Vysvětlení a doplnění zadávací dokumentace

Systémové číslo VZ: **P25V00000108**
Název veřejné zakázky: **ROBOTÁRNA – REKONSTRUKCE PROSTOR V BUDOVĚ
KOUNICOVA 684/16, BRNO**
Název zadavatele: **Helceletka – středisko volného času Brno, příspěvková organizace**
se sídlem Helceletova 234/4, Stránice, 602 00 Brno
IČ: 44993412

V Olomouci dne 04. 03. 2025

Obr. 8.2: Skladba stropu nad 1.PP

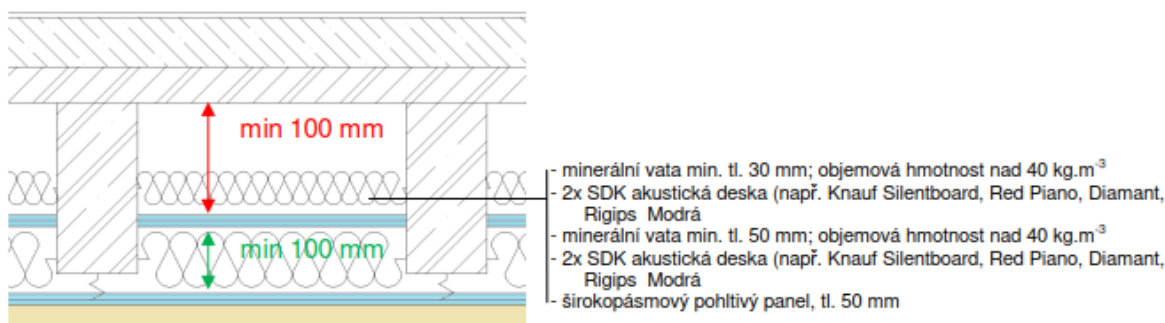
Dle akustické studie je skladba specifikována jako bezespárá plná (viz výstřižek akustické studie)

Dle skladby konstrukcí je však požadováno děrování.

Jelikož nemáme povědomí o širokopásmové, pohltivé, minerální desce s děrováním, obrátili jsme se na zpracovatele akustické studie.

Zpracovatel akustické studie nám navrhl řešení, a sice nalepit navíc děrovanou desku na původní skladbu. Toto řešení by však vyústilo v nutnost přepočítat únosnost rastru.

Rádi bychom se zeptali, na kterém z těchto řešení zadavatel trvá.

Zda stačí bezespárý pohltivý panel 50 mm (dle akustické studie) anebo požaduje i zmíněné děrování (dle skladeb ASŘ) za předpokladu komplikací uvedených výše.

Ve výpisu skladeb na str. 5 byla přesně specifikována obkladová deska v položce č. 55 (byla smazána původní specifikace akustické desky).
